Arkiv: PlanID-1263-201213,
Plannavn-
Alverstraumen kai,
Komnr-4631, FA-L13,
HistSak-14/2104 LK
<jplD> 20/6502

Saksframlegg

Detaljreguleringsplan for Alverstraumen kai - 1. gongs handsaming

Utdrag av føresegn knytt til omsynssona (KDP), Omsynssone kulturmiljø og kulturminner(H570)

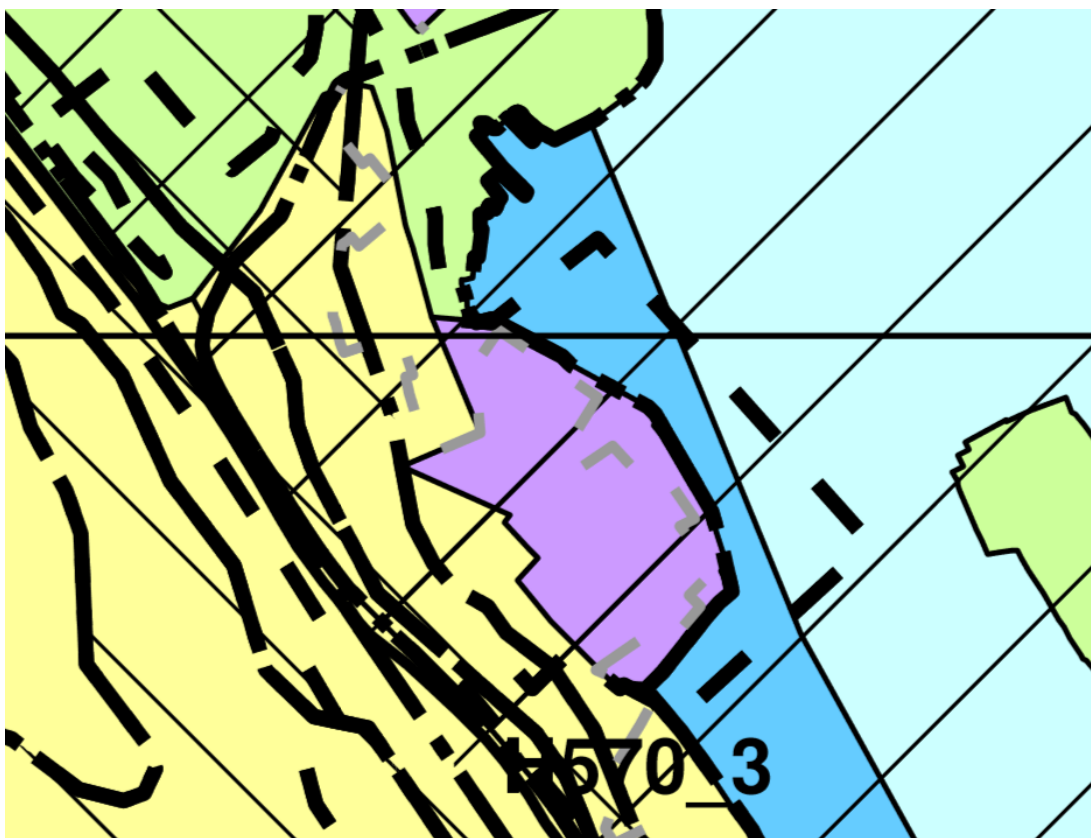
«Alle reguleringsplanar og større tiltak innanfor omsynssona, som kan verke inn på eit kulturminne eller forholdet mellom kulturminnet og den indre farleia, skal planleggast, prosjekterast og utførast slik at tiltaket har gode visuelle kvalitetar, både i seg sjølv og i høve til funksjonen til tiltaket og omgjevnadane. Det skal takast omsyn ved plassering og utforming, for å unngå negative estetiske og miljømessige konsekvensar. Ved regulering/søknad skal desse innehalde illustrasjonar/foto som i naudsynt grad skildrar den estetiske verknaden til tiltaket, og visualiserer nærverknad og fjernverknad.

Parkering:

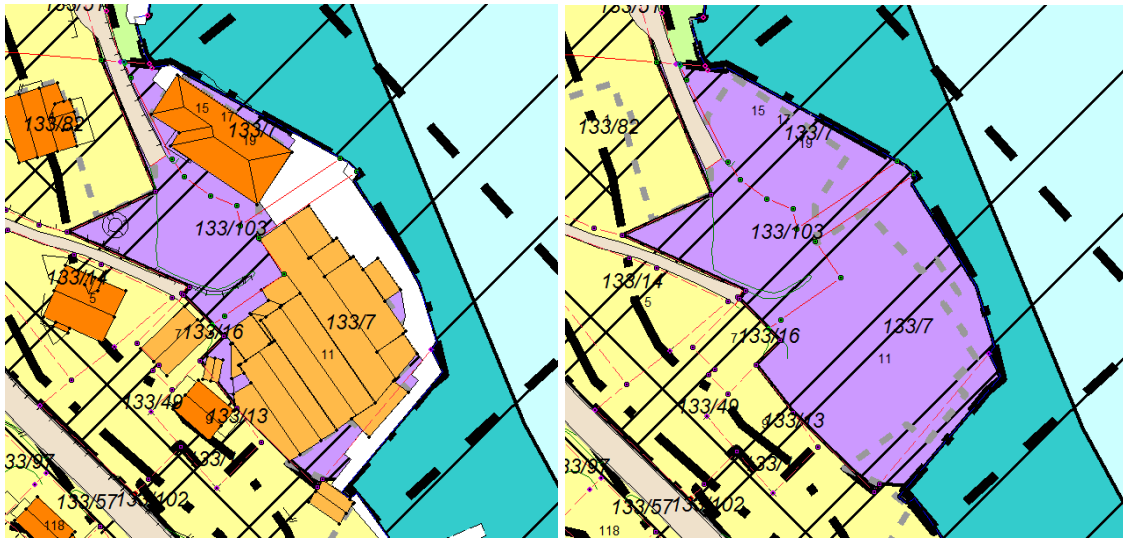
5% av parkeringsplassane skal reserverast for rørslehemma. Kravet vil då verte 4 parkeringsplassar, som skal reserverast for rørslehemma. Av desse fire, er kun ein tenkt plassert nede på kaiplan, medan 3 HC-parkeringar er tenkt plassert oppe ved fylkesvegen i følge tabell 5 i planomtalen. Å plassere 3 av 4 HC-parkeringar langt over 100 meter frå tenkt destinasjonspunkt, der ein må gå/ gå med gåstol/ køyre rullestol og liknande, enten langs trafikkert tilkomstveg, eller ned ein turveg med ein stigning på 18,5% er ikkje haldbart.

I tilleggnotatet skriv forslagsstillar at det er tenkt to HC-parkeringar i parkeringsanlegget. Planomtale og tilleggnotat samsvarar ikkje på dette punktet. Illustrasjonsplan viser heller ikkje tydeleg at det er tenkt HC-parkering i parkeringsanlegget, utanom at to parkeringsplassar ser større ut enn dei andre parkeringsplassane. Denne vurderinga legg difor vekt på planomtalen, og tabell 5 i denne, som viser korleis parkeringskravet skal dekkast.

Parkeringsanlegget er heller ikkje detaljprosjektert, og viser ikkje kor søyler og/eller master skal plasserast, eller korleis det er tenkt at konstruksjonen skal løysast, og kunne verte ståande. Det er heller ikkje satt krav til parkeringsanlegget i rekkjefølgjekrava i føresegna.

Parkeringsløyisinga i dette planforslaget er uheldig, og lyt reviderast. 1 parkeringsplass per bueining for Bb1, Bb2 må plasserast i parkeringsanlegg. 1 parkeringsplass per bueining for Bs1 må plasserast lettare tilgjengeleg, og helst i parkeringsanlegg. Parkering for Bs/L kan løysast i underetasje, og *minst* 3/4 HC-parkeringar må leggest ved kaiplan, utan å hindre renovasjonsbil, brøytebil og brannbil sin aksjonsradius. Parkeringsanlegg må enten detaljprosjekterast, eller inkorporerast i rekkjefølgjekrava.

Byggjegranser:

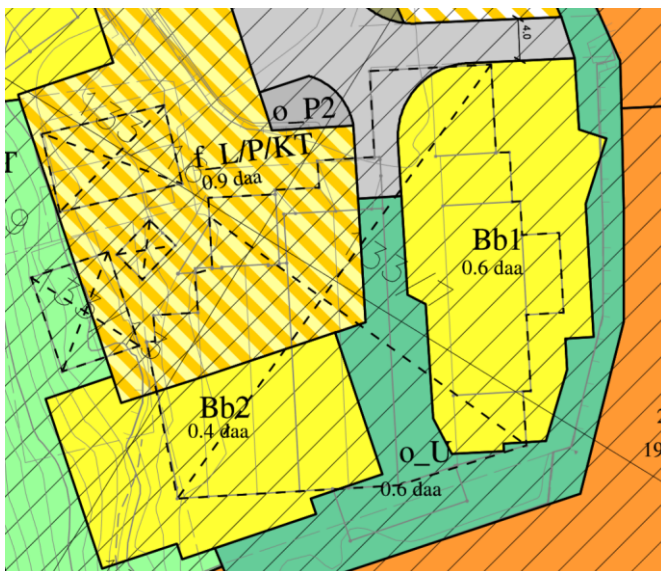
Byggjegransa langs sjø er hovudsakleg lagt langs vegglivet til eksisterande bygg, illustrert over. I biletet til høgre ser ein ei grå stipla line, som viser omriset til bygningen. Dette er byggjegransa mot sjø.

I biletet over ser ein konturane av eksisterande bygning med svart og grå stipla line. Denne konturen har ei svart stipla line kryssa over seg, dette viser at bygget skal rivast. Ein ser tydeleg at Bb1 og Bb2 går ut forbi omriset til eksisterande bygning, og er dermed i strid med byggjegransa til sjø.

Planforslaget er i strid med både generell byggjegrænse mot fylkesveg og byggjegrænse mot sjø, som vist i KDP Knarvik – Alversund med Alverstraumen.

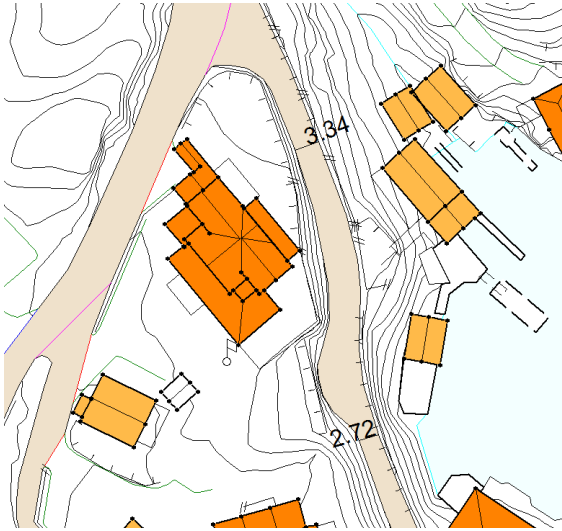
Vegbreidda er markert i plankartet, men er fleire stadar markert feil.

På biletet som viser ei vegbreidde på 4.3 m, ser ein at breidda er målt frå vegkant til plangrense. På biletet som viser ei vegbreidde på 4.7 m, ser ein at vegen er teikna utanfor eksisterande veg.

Busshaldeplass:

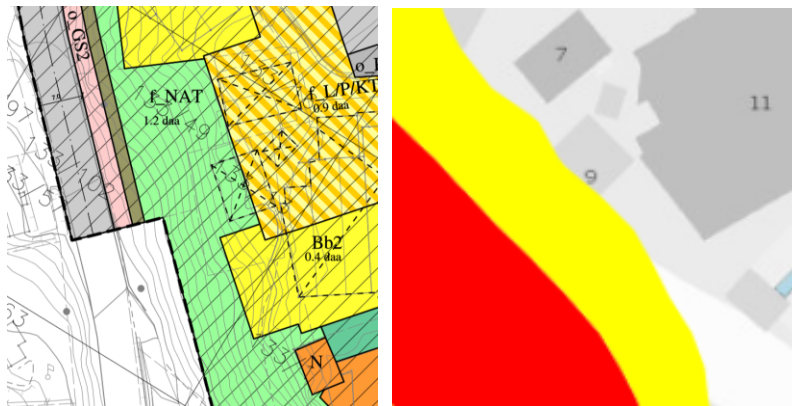
I vedtaket frå 2013 vart det stilt krav om at det må skildrast trafikksikringstiltak mot busstopp i sørgående retning på Radøyvegen. Forslagsstillar meiner dette er følgd opp ved at planområdet er utvida og busshaldeplass er utforma etter gjeldande normer. Det er ikkje skildra nokon trafikksikringstiltak mot busshaldeplassen. Det er lagt til rette for gang- og sykkelveg som knyt seg til busshaldeplassen i nordgåande retning, men ikkje noko

trafiksikringstiltak for å krysse vegen. Dette må utgreiast vidare.

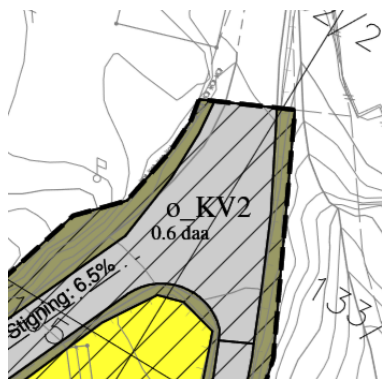
Summert opp, er følgjande ikkje sikra opparbeidd før bruksløyve for Bb1 og Bb2:

- Parkeringsanlegg, med boder og teknisk anlegg.
- Småbåtanlegget, både felles og offentleg.
- Gang- og sykkelveg.
- Eventuell omarbeiding i kjellar til Bs/L til parkeringsareal.

Parkeringsanlegg med boder og teknisk anlegg må inkorporerast i rekkjefølgjekrav. Det må òg utgreiast nærare korleis overgangen med parkering for Bs/L, frå ute på kaiplan til inne i kjellar skal gjennomførast og eventuelt opparbeidast.
